Modulo per la presentazione delle osservazioni per i piani/programmi/progetti sottoposti a procedimenti di valutazione ambientale di competenza statale

ID: Codice procedura (ID_VIP/ID_MATTM):10844

Impianto per la produzione di energia elettrica da fonte eolica, costituito da 6 aerogeneratori della potenza complessiva di 37,2 MW, un sistema di accumulo da 25 MW e relative opere connesse in località "Rempillo" nel comune di Pitigliano (GR).

ALLEGATO alle OSSERVAZIONI all' IMPIANTO EOLICO denominato REMPILLO nel COMUNE di PITIGLIANO (GR). Composto da n. 5 immagini e n. 5 pagine

Immagine n. 5 Intervisibilità degli impianti eolici della provincia di Viterbo anche in quella di Grosseto, in particolare nel pitiglianese.

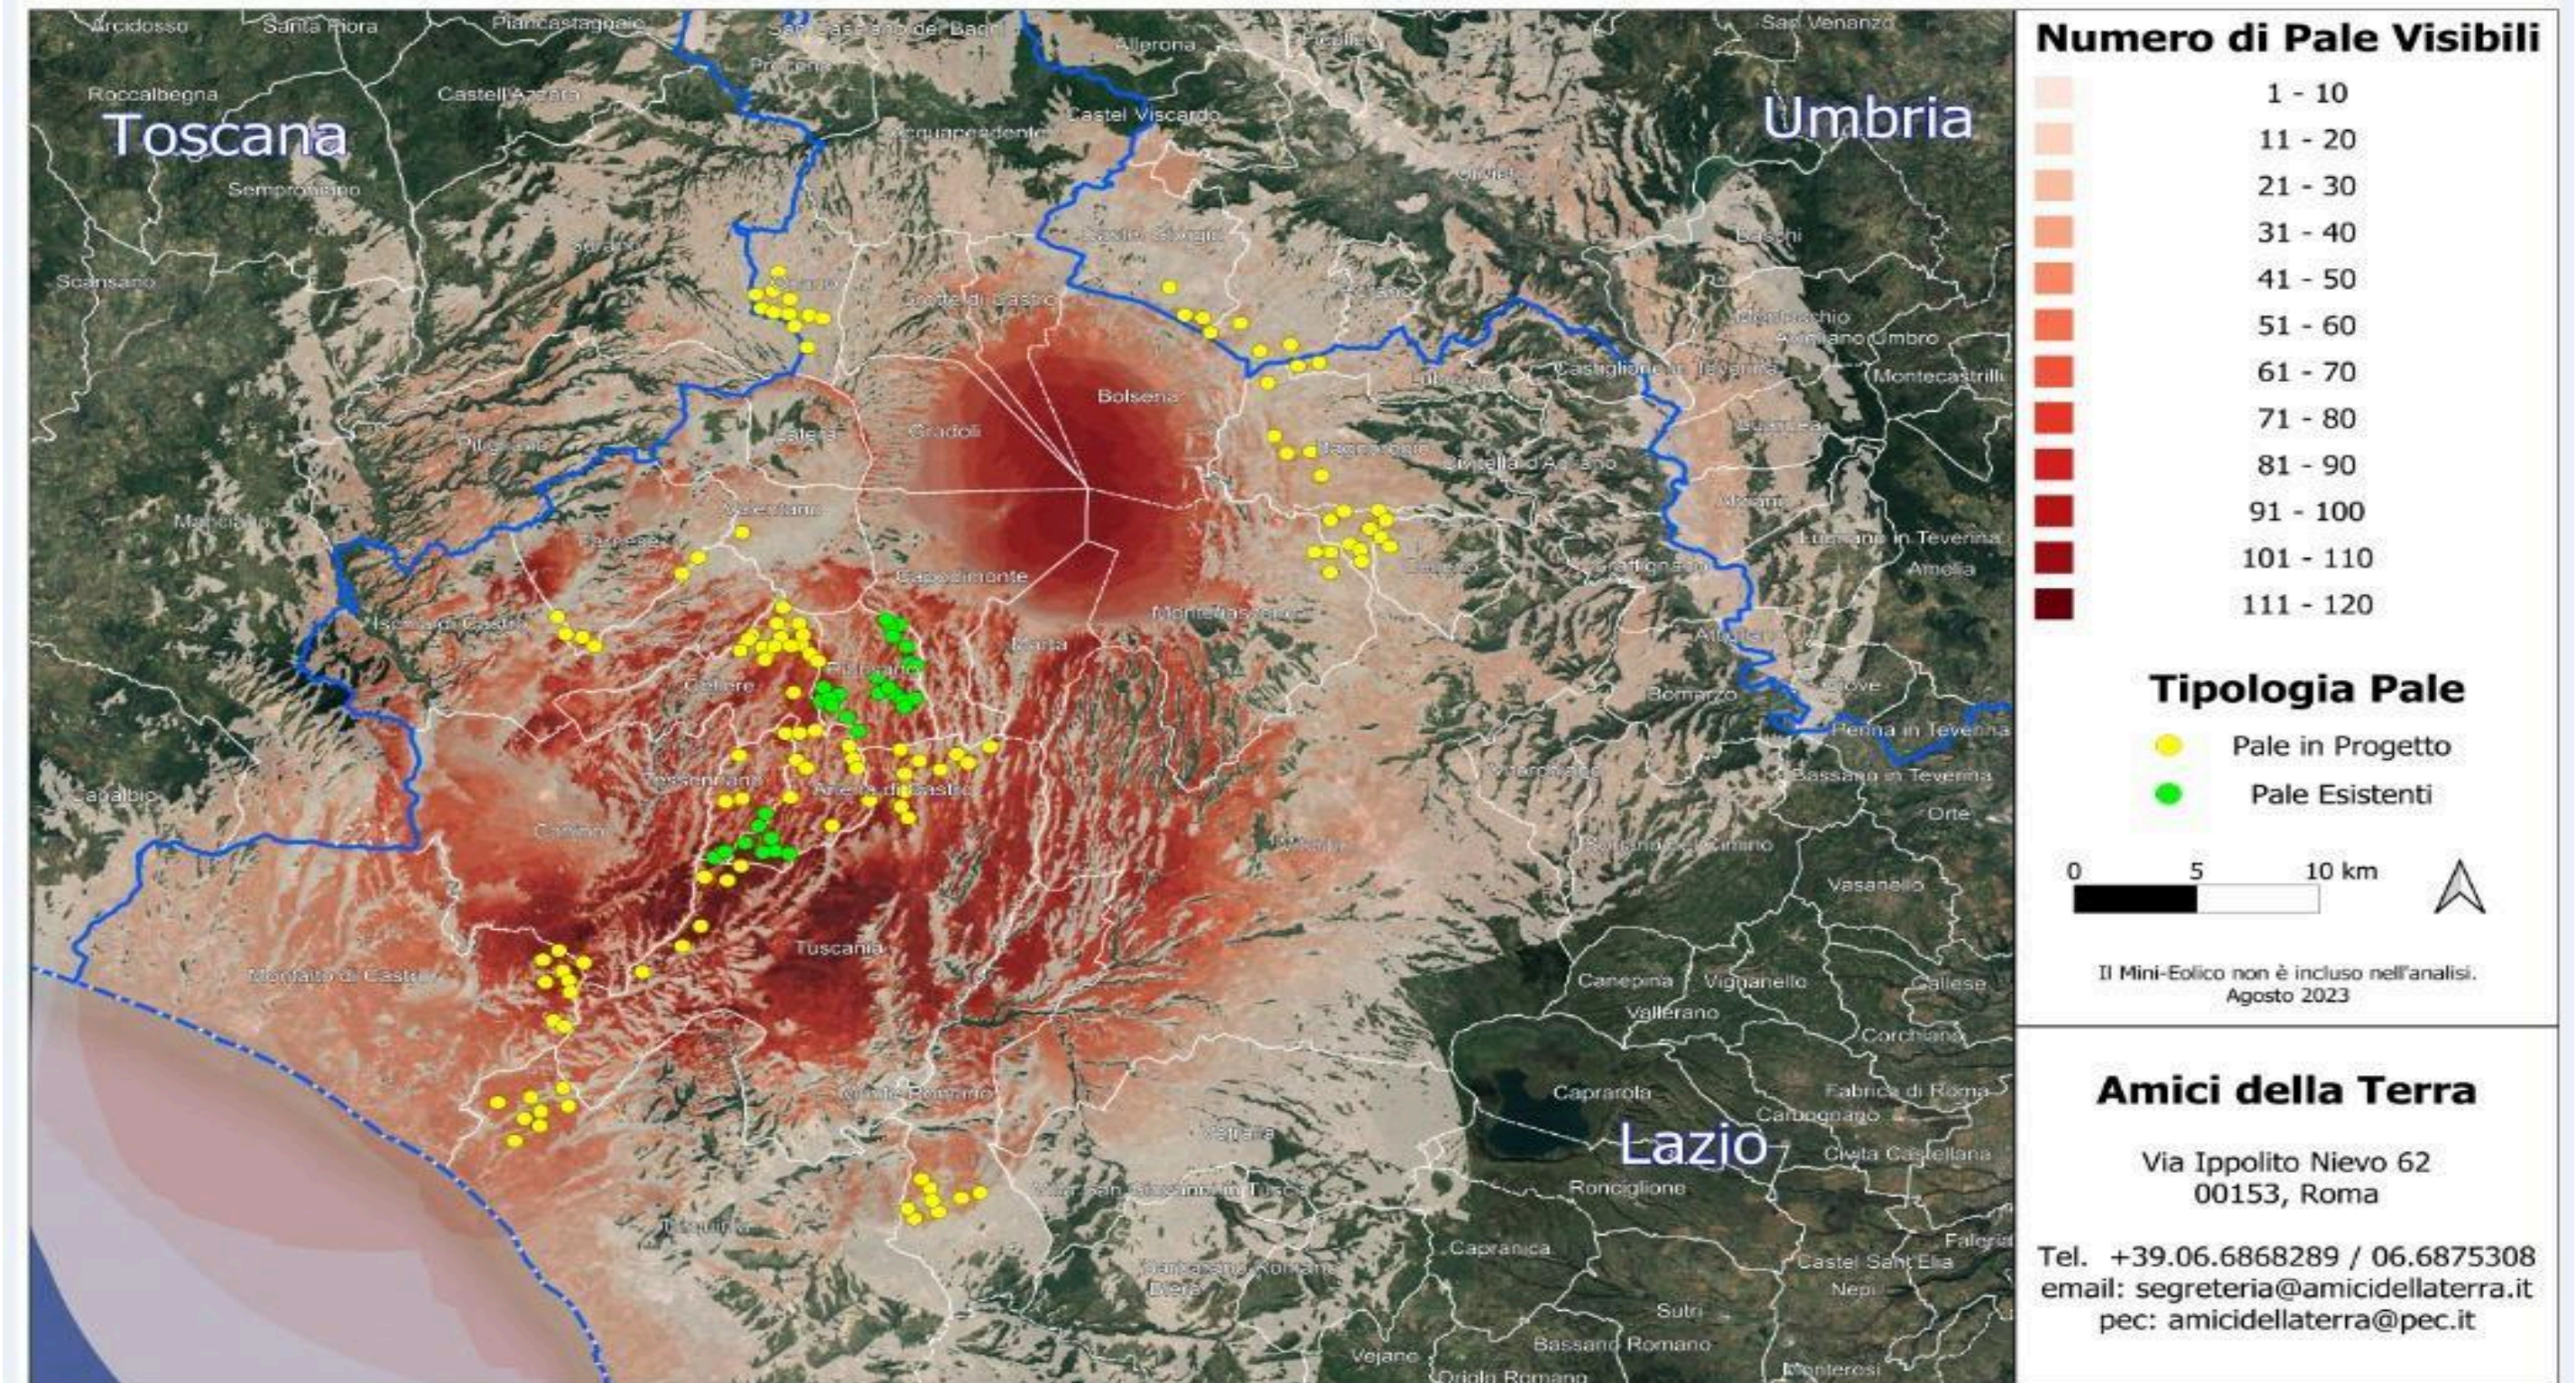
Quindi anche la Regione come Ente deputato dalla normativa nazionale a legiferare sulle aree idonee e non idonee si è espressa riguardo al fatto che abbia assolto ai doveri e alle quote stabilite dal PNIEC e in ambito regionale la provincia di Viterbo è stata quella con il più alto tasso di impianti FER tra tutte e quindi ormai satura ed il cumulo degli impianti FER installati, autorizzati e in progetto rappresenta una elevata criticità per la sostenibilità ambientale di ulteriori eventuali iniziative, L'impianto eolico “ Rempillo” pur essendo “esterno al confine provinciale e regionale ma nelle sue immediate vicinanze (a soli 100 metri i primi due aerogeneratori) oltre ad impattare sul territorio e sulle economie di tre Comuni del Lazio (Farnese, Valentano e Latera) si trova nelle fasce di rispetto dei Beni di notevole interesse pubblico come si è evidenziate nelle Osservazioni nn. 1 e 2 e crea anche degli impatti negativi anche sui beni naturalistici come verrà dettagliato nell'Osservazione n. 4. Inoltre andrebbe a sommarsi al già enorme cumulo di impianti eolici e fotovoltaici e geotermici che già creano una elevata criticità ambientale nella provincia di Viterbo e interferiscono anche con il territorio toscano come si può vedere dalle immagini nn. 4 e 5 dell'Allegato n. 1.
